Proyecto: **“Plaza Colinas del Norte”**

SECCIÓN DE EVALUACIÓN DE ESTUDIOS DE IMPACTO AMBIENTAL
INFORME TÉCNICO DE INSPECCIÓN DRPN-SEEIA-017-2025

Panamá, 19 de septiembre de 2025
DRPN-SEEIA-AC-013-1909-2025

PROYECTO PLAZA COLINAS DEL NORTE
PLANO ESQUEMÁTICO DE FINCAS OCUPADAS POR EL PROYECTO

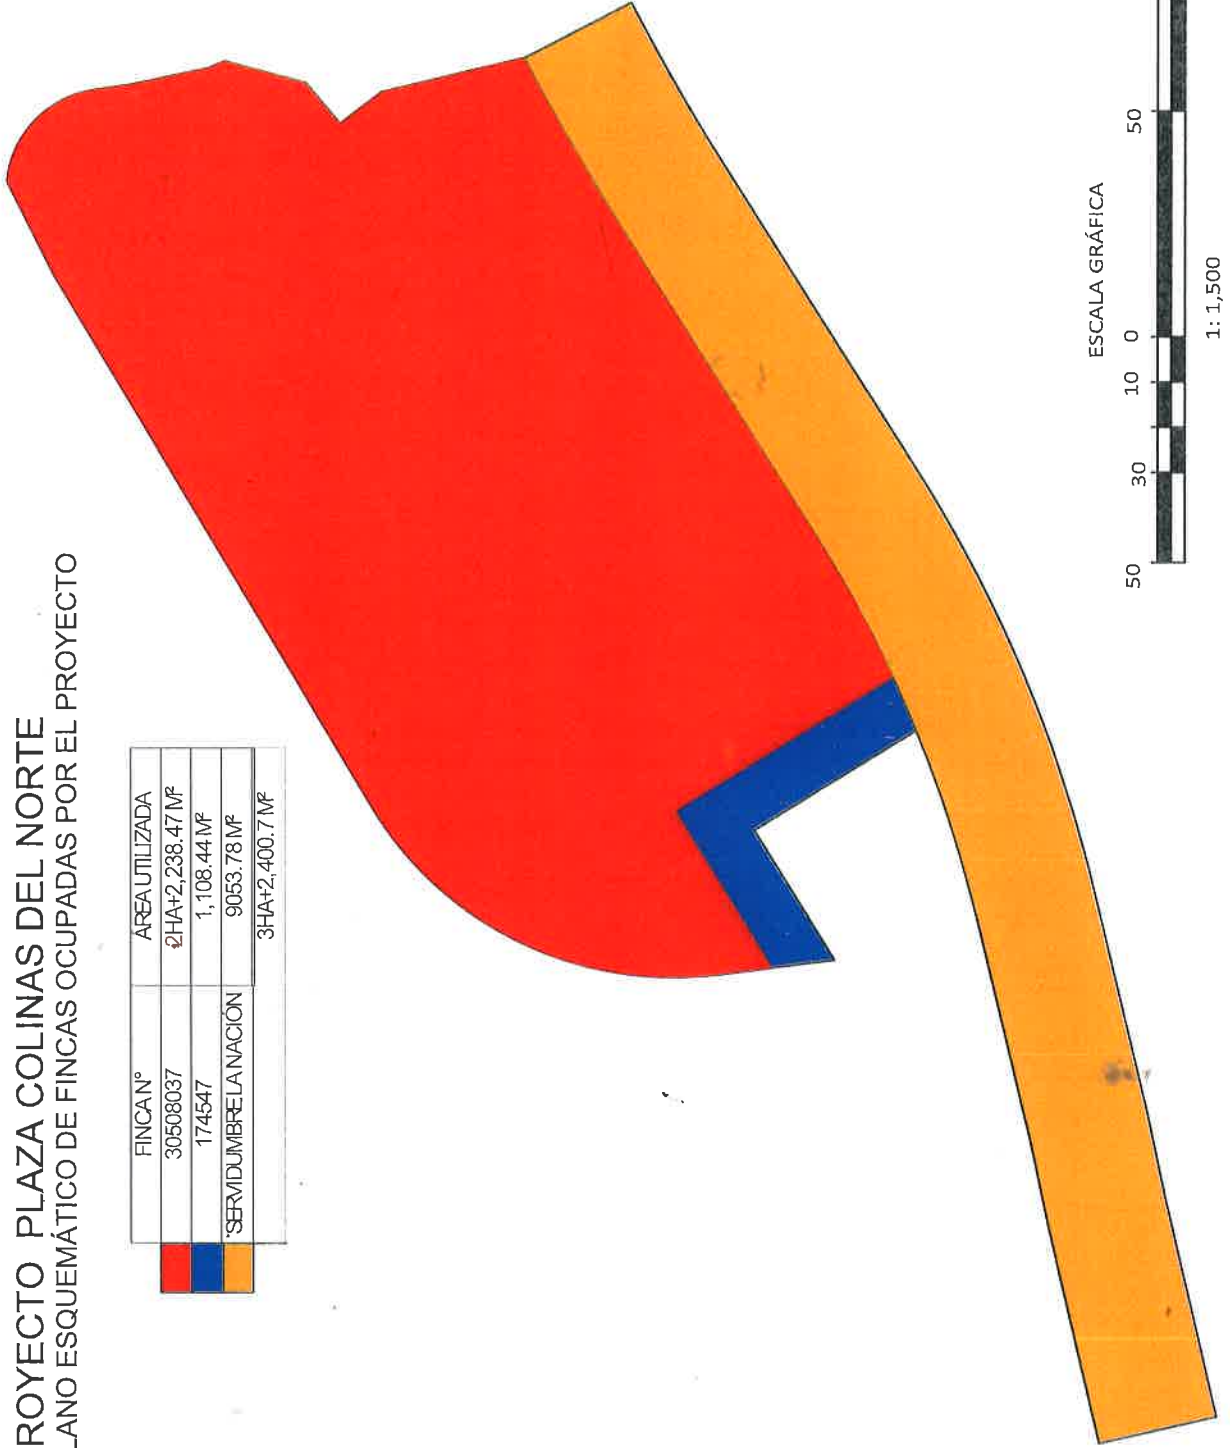
En la página 12 del EsIA, en el punto 2.2. “Descripción de la actividad, obra, proyecto, ubicación, propiedad (es) donde se desarrollará y monto de inversión”, se menciona que “[..] El proyecto ocupará parcialmente los terrenos del Folio Real N° 174547 y Folio Real N° 30508037 Código de Ubicación 8723 (Anexo N° 14.4), y servidumbre de la Carretera Pedregal-Gonzalillo y ocupa una superficie de 3 Has + 2,400.7 m2. En este mismo sentido, la Dirección de Informática Ambiental en su informe de verificación de coordenadas (visible en foja 26 del expediente administrativo), indica que “con los datos proporcionados se generó un polígono con una superficie de 3 ha+ 1,326.94 m²”, lo cual refleja una diferencia de más de 1,000 m² con relación a la superficie indicada en el EsIA. Por tal motivo, se le solicita:

- a. Indicar cuál es la superficie que se utilizará de cada finca para el desarrollo del proyecto.

b. Indicar cuál es la superficie que se utilizará de la servidumbre de la carretera Pedregal-Gonzalillo para el desarrollo del proyecto.

A continuación, se detalla el área utilizada de cada una de las fincas y de la servidumbre de la carretera Pedregal-Gonzalillo, dando como total las 3 Has +2,400.7 M². Adjunto le compartimos un plano esquemático de las áreas utilizadas en cada una de las fincas (Anexo N° 2).

Tal como se indica en el punto anterior, el proyecto ocupa un área de 9,053.78 M² en la servidumbre de la carretera Pedregal-Gonzalillo. En el Anexo N° 2 se muestra el área gráficamente.

PROVINCIA Y DISTRITO DE PANAMÁ, CORREGIMIENTO DE ERNESTO CÓRDOBA CAMPOS - VERIFICACIÓN DE COORDENADAS DEL PROYECTO CATEGORÍA I "PLAZA COLINAS DEL NORTE"

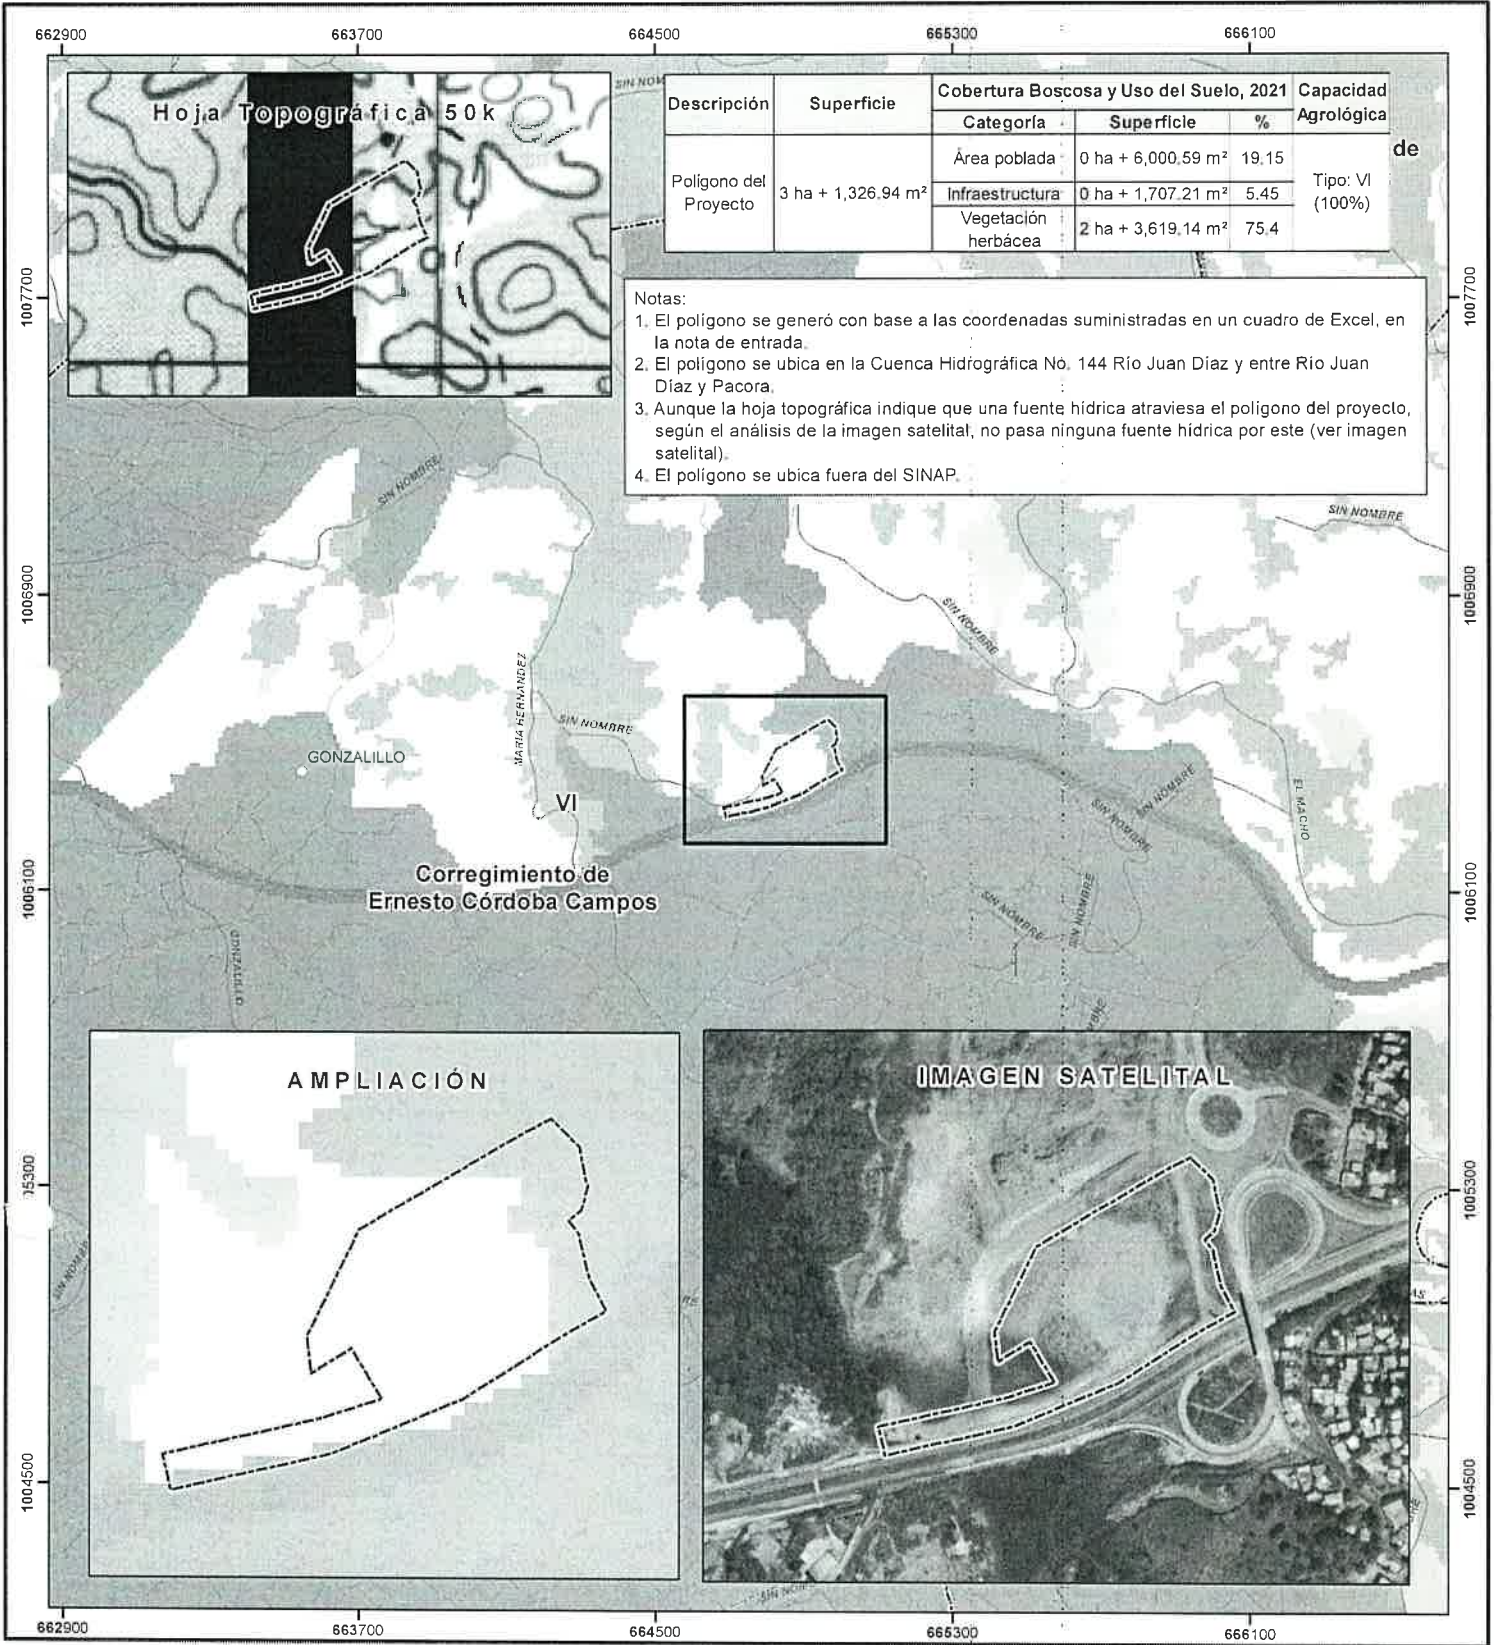
En respuesta a la solicitud del día 21 de octubre de 2025, vía correo electrónico, donde se solicita generar una cartografía que permita determinar la ubicación del proyecto de Estudio de Impacto Ambiental, categoría I, denominado **Plaza Colinas Del Norte**, le informamos lo siguiente:

Con los datos proporcionados se generó un (1) polígono con una superficie (3 ha + 1,326.94 m²), el mismo se ubica fuera de los límites del Sistema Nacional de Áreas Protegidas (SINAP), y de la Ley 44 de la Cuenca Hidrográfica del Canal de Panamá.

De acuerdo con la Cobertura Boscosa y Uso del Suelo, año 2021, el polígono se ubica en las categorías de “Área poblada”, “Infraestructura” y “Vegetación herbácea”. Según la Capacidad Agrológica, se ubica en el tipo: VI (No arable, con limitaciones severas, apta para pastos, bosques, tierras de reservas).

Notas:
 1. El polígono se generó con base a las coordenadas suministradas en un cuadro de Excel, en la nota de entrada.
 2. El polígono se ubica en la Cuenca Hidrográfica No. 144 Río Juan Díaz y entre Río Juan Díaz y Pacora.
 3. Aunque la hoja topográfica indique que una fuente hídrica atraviesa el polígono del proyecto, según el análisis de la imagen satelital, no pasa ninguna fuente hídrica por este (ver imagen satelital).
 4. El polígono se ubica fuera del SINAP.
